原子力災害時における避難退域時検査及び簡易除染マニュアル(案)に対する意見募集の結果及び制定

令和 4 年 9 月 28 日
原子力規制庁

原子力災害時における避難退域時検査及び簡易除染マニュアル案についての提出意見及び考え方（案）

図1 避難退域時検査及び簡易除染の手順

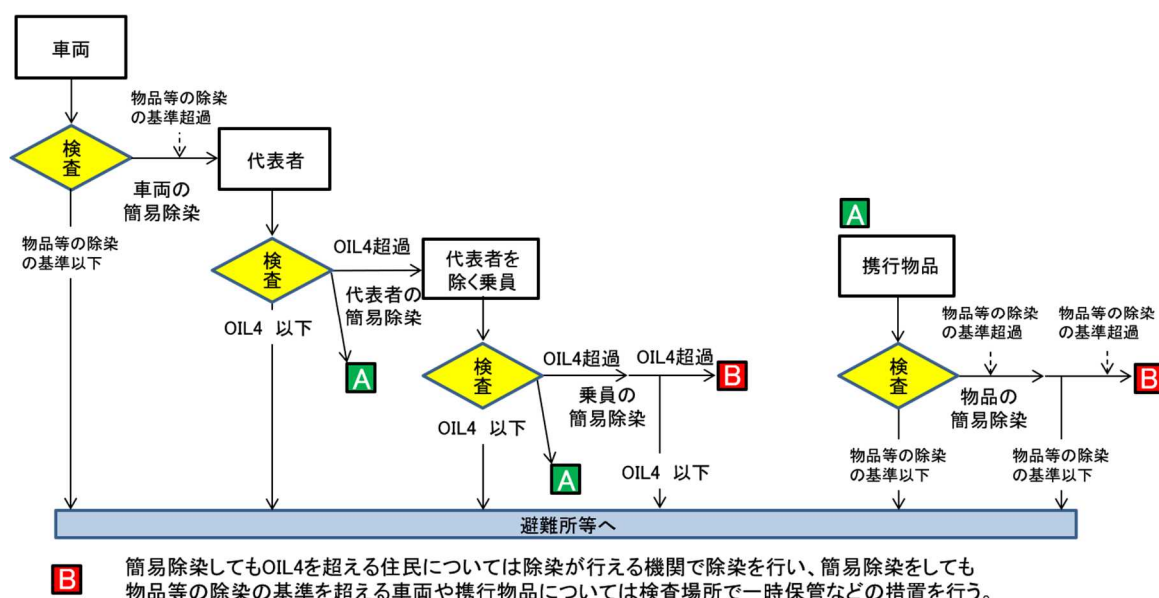
No.	提出意見	考え方
解説編		
1	<p>P.7 図1 避難退域時検査及び簡易除染の手順</p> <ul style="list-style-type: none"> UPZ の外から汚染地域に入域したバス等に関する図1のようなフローも追記すべきではないか。文章だけでは分かりにくい。 	<p>(UPZ外から入域した車両の扱いについて)</p> <p>UPZ外から入域したバス等の車両については、それら車両が除染の基準を超えない場合であっても、乗員の代表者(避難行動が同様の行動をとった集団のうちの1名)に対して避難退域時検査を行うこととしており、図1にある代表者以降の避難退域時検査及び簡易除染の手順と同一となることから、図示せずとも十分であると考えます。</p>
2	<p>P.8 表1 除染を講ずるための基準</p> <ul style="list-style-type: none"> 「物品等の除染の基準」はOIL4とは異なり、1か月後であっても40,000cpmから13,000cpmに引き下げないのはなぜなのか解説が必要ではないか。OIL4と異なる理由が理解しにくい。 	<p>(1か月後の物品等の除染の基準について)</p> <p>原子力災害対策指針における1か月後の物品等の除染の基準のあり方については、当該物品等による汚染の拡大防止の観点から今後の検討課題とします。</p>
3	<p>4) <該当箇所> 8頁 表1</p> <p><内容></p> <ul style="list-style-type: none"> OIL4には、1か月後の基準値がありますが、物品等の除染の基準には、1か月後の基準値がないのは何故ですか。基準を作成する必要はないのですか。 	
4	<p>P.8 下から9行目</p> <ul style="list-style-type: none"> 「スクリーニング結果の人数分布を踏まえれば、スクリーニングレベルを100,000cpm以下としても、簡易除染の実施は可能であったと考えられる」とあるが、人数分布に関する出典を明らかにすべきではないか。 	<p>(除染の基準の出典について)</p> <p>東京電力福島第一原子力発電所事故の対応においては、汚染のスクリーニングレベルが10万cpmに引き上げられました。様々な汚染スクリーニングデータの中で比較的人数の多いデータでは、スクリーニングを実施した192,933人中10万cpmを超えた人数は102人で、13,000～10万cpmの範囲の人数は894人でした。OIL4を超えた汚染が観測された場合には簡易除染を行われることとなりますが、できる限り多くの住民等に対して実施されることが望ましいことから、これらのスクリーニング結果の人数分布を踏まえれば、スクリーニングレベル</p>

41	3) <該当箇所> 7頁 図1 <内容> 図1の中に検査の横に、OIL4超過、OIL4超過と二つの矢印があるが、これは、簡易除染は2回までを表現しているのですか。仮に2回を表すならば、OIL4超過の矢印の間に「再検査」と表示すべきと考えます。(※車両や代表者の検査と整合を図り、矢	(検査及び簡易除染の手順について) 図1に示しているのは、「代表者」の「検査」の結果、「OIL4超過」の場合には、「代表者を除く乗員」に対して「検査」を行い、その結果「OIL4超過」の場合には、「乗員の簡易除染」を行う手順を示しています。そして「乗員の簡易除染」を行ってもなお「OIL4超過」の場合には「B」(拠点

印を一つにすることも考えられる)・また、仮に2回の検査を表すならば、図1の下にあるBの説明は、「2回簡易除染してもOIL4を超える住民等については～、2回簡易除染しても～」と表現すべきと考えます。	病院等での処置)に進む手順を示しています。これは、簡易除染の行う回数を示すものではありません。したがって、当初案のとおりとします。
42	5) <該当箇所> 9頁 上から13行目 <内容> ・「～国の委託事業による専門の研究機関の調査研究の結果～」とあるが、そのデータが分かるよう報告書の正式名称を注釈として記載すべきと考えます。(本マニュアル(案)の20頁の脚注5参照)	(出典の名称及び公開について) 御指摘を踏まえ、注釈として報告書の名称(令和2年度内閣府原子力防災研究事業「その他放射線防護対策に係る調査研究の実施及び施策への反映のための知見の整理」第二分冊(その2)令和3年3月 国立研究開発法人日本原子力研究開発機構)を追記します。
43	◎P9の簡易除染の方法 令和2年度内閣府原子力防災研究事業について 重要な問題であり、差異がないということに、疑義があります。是非とも検証したいと考えます。国の事業でありますから、多くの人が検証できるように、簡単にアクセスできるように公開してください。	また、当該報告書については、国立国会図書館に収蔵していますので、国立国会図書館において閲覧が可能です。
44	(2) P. 9 (7. 簡易除染の方法) 『国の委託事業による専門の研究機関の調査研究の結果(令和2年度内閣府原子力防災研究事業)により、車両の簡易除染について流水による除染と拭き取りによる除染がその効果に置いて有意な差異が認められないことが示されたことから、排水処理作業等の合理化の観点も考慮して拭き取りを基本とする』 とありますが、こちらの委託研究の内容・結果は公開されていません。行われた検討内容が非公開では、当該委託事業の結果から導かれた車両の流水除染を拭き取り除染に置き換えられるという結論が妥当なものか、検証が不可能です。今回のマニュアル改正の技術的根拠の部分なので、改正の正当性を示すため、この研究の報告書は公開すべきだと考えます。

図2 避難退域時検査及び簡易除染の場所と要員の配置例

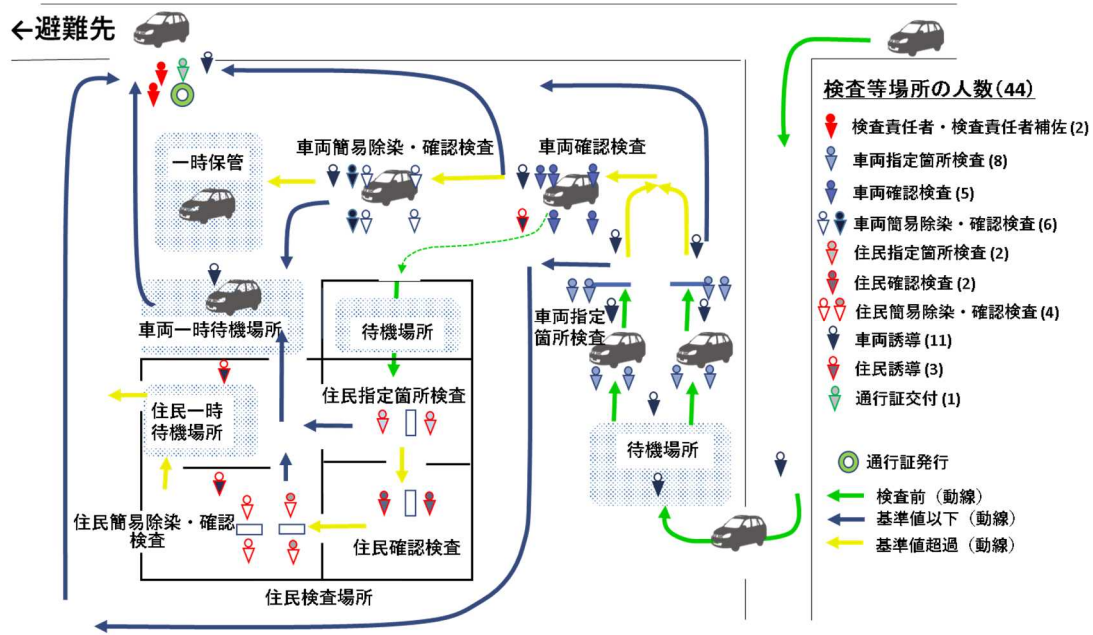
用意し、着用を義務付けてください。住民保護をする職員自身が二次被ばくにより健康を害したのでは、その後の行政事務にも大きな支障が出ます。	
28	8) <該当箇所> 14頁 下から2行目 <内容> ・「(1) 要員の構成と役割」の箇所に、旧マニュアル7頁にある「図2 検査及び簡易除染の体制」のような全体の体制図を追加すべきと考えます。	(要員の構成と役割について) 体制図は追加しませんが、本マニュアル案P.15に記述の通り、避難退域時検査及び簡易除染の効率化を図り、検査対象となる車両、住民等の不要な汚染を避けるため、車両や住民等の移動が円滑になるように柔軟に運用するようにします。
29	9) <該当箇所> 17頁 表4の「本部、設営資機材」の欄 <内容> ・この欄の「綿手袋、ゴム手袋～(各270名分)」とあるが、15頁の下から4行目に、「1会場132名である」と記載されています。要員用飲料や保存食も270名を基準としていますが、関連を明確にしていきたい。	(資機材の数量について) 要員に係る資機材の数量については、1日あたりの標準的な要員数である1会場132名の約2倍(2日分相当)の270名分(余分を含む)として示しています。
30	・18頁, 第一欄6行目 欄名が「住民検査」となっているが、その第三欄には簡易除染に用いる資機材も含まれているため、「住民検査・住民簡易除染」とするのが適切ではないか。	(資機材について) 御指摘を踏まえ、「住民指定箇所検査・住民確認検査・住民簡易除染・確認検査」に修正します。
31	10) <該当箇所> 19頁 表4の注釈(*2) <内容> ・*2には「個人線量計の必要数は32台+予備」で、表4に「35名分」とあるが、15頁の下から4行目に、「1会場132名である」と記載されています。個人線量計は15頁の表2にある「班区分、要員」欄のどの要員がどのように使用するのか明確にしていきたい。 ・また、表4にある「表面汚染検査用測定器(15台)」についても、どの要員が使用するのか明確にしていきたい。	(資機材について) 個人被ばく線量計は、車両や住民等に接近する要員が装着します。そのため、車両指定箇所検査班(8名)、車両確認検査班(5名)、車両簡易除染・確認検査班(6名)、住民指定箇所検査班(2名)、住民確認検査班(2名)、住民簡易除染・確認検査班(4名)と、車両・住民誘導班のうち汚染の可能性のある車両や住民等を誘導する要員(5名)が装着するとして、32名分と予備3名分の合計35名分を1会場分としています。 表面汚染検査用測定器は、車両指定箇所検査班のうちワイパー部分を測定する要員(4名)、車両確認検査班(4名)、車両簡易除染・確認検査班のうち確認検査を行う要員(2名)、住民指定箇所検査班(1名)、住民確認検査班(1名)、住民簡易除染・確認検査班のうち確認検査を行
